Unité administrative responsable	Développement économique et développement urbain , Direction du développement urbain , Division de la réglementation
Objet	Modifier plan d'urbanisme - Arrondissement CDN--NDG - Site Benny Farm - Remplacer affectation "Habitation" par affectation "Équipement collectif et institutionnel" - Augmenter limites de densité

Projet de mise en valeur du site Benny Farm
Modification du plan d'urbanisme
Article 89 3° de la charte de la Ville de Montréal
Arrondissement : Côte-des-Neiges – Notre-Dame-de-Grâce

AVIS DONNÉ LORS DE LA RÉUNION DU 15 AOÛT 2003

MODIFICATION DU PLAN D'URBANISME
Affectation du sol

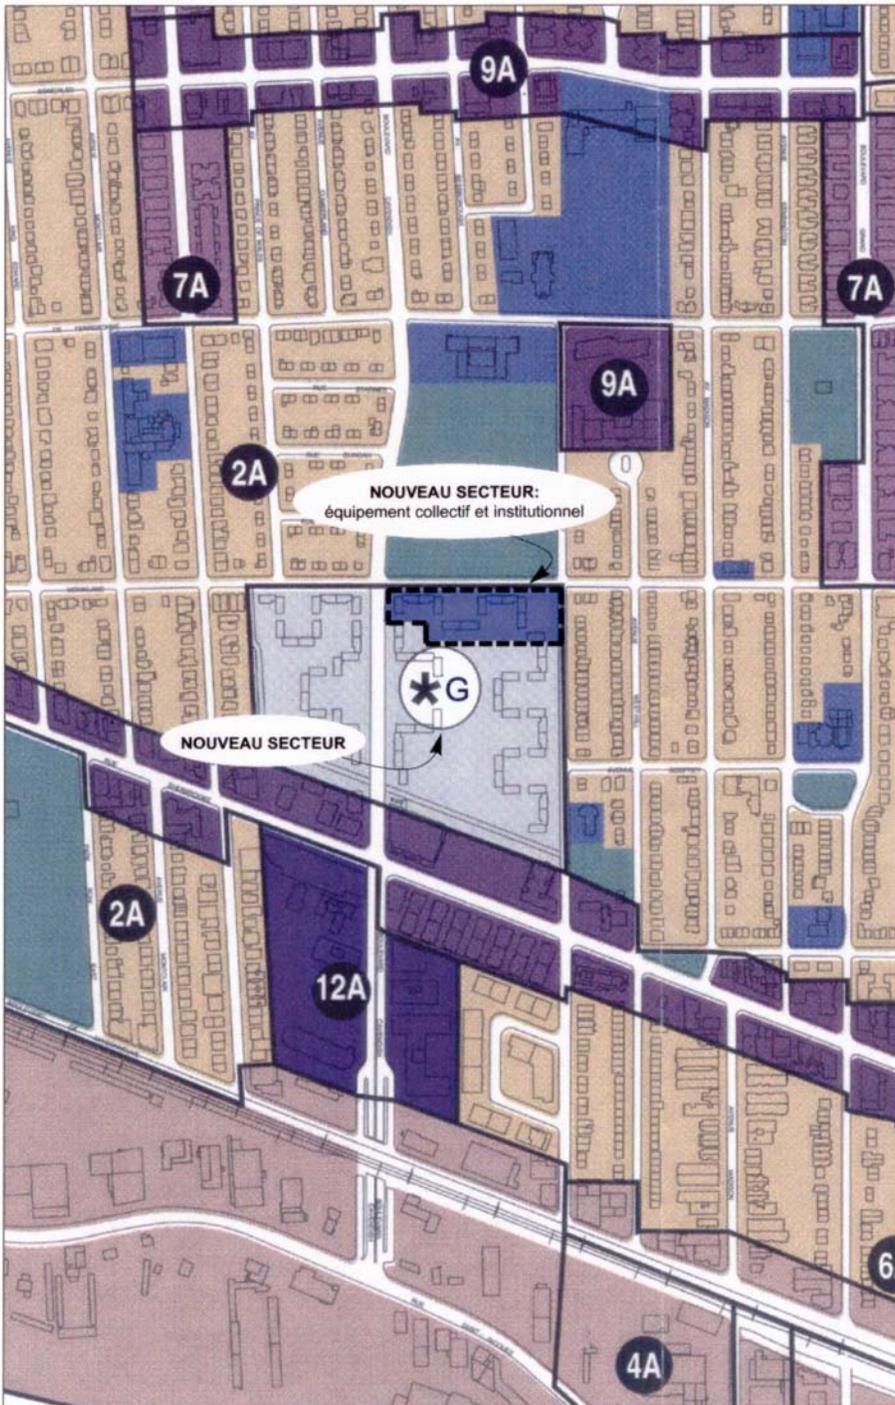
Le plan d'affectation du sol est modifié par le remplacement de l'affectation Habitation prévue en bordure de l'avenue Monkland, du côté sud, entre l'avenue Benny et le boulevard Cavendish, par l'affectation Équipement collectif et institutionnel.

MODIFICATION DU PLAN D'URBANISME

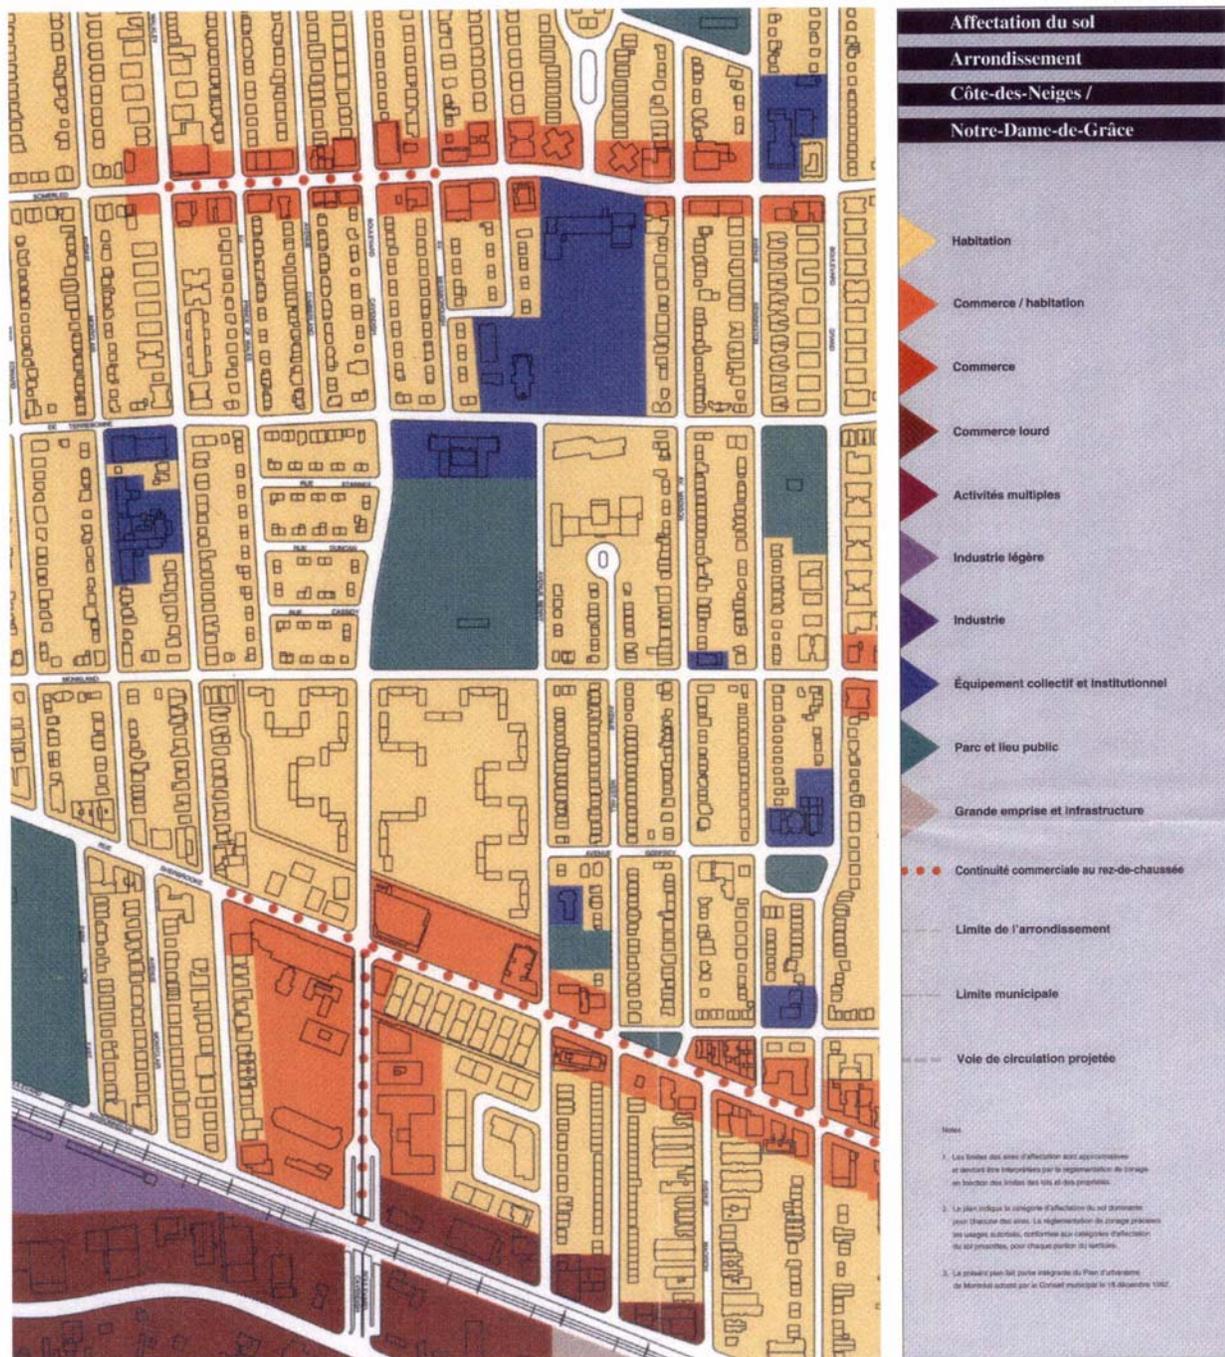
Le plan des limites de hauteur et de densité est modifié par l'identification de l'affectation équipement collectif et institutionnel en bordure de l'avenue Monkland du côté sud, entre l'avenue Benny et le boulevard Cavendish et par la modification de la limite de densité autorisée pour le reste du site Benny Farm, de 2 à

- * Secteur où le cadre bâti particulier sera confirmé par le règlement de zonage.
- *A Secteur Blue Bonnets : densité maximum de 3.
- *B Secteur Cour Glen (bureaux) : densité maximum de 6.
- *C Secteur Cour Glen (habitation) : densité maximum de 3.
- *D Secteur Marconi (habitation) : hauteur 8,5 à 23 m. densité maximum de 2.
- *G Secteur Benny Farm (habitation) hauteur 8,5 à 23 m. densité maximum de 3,5.
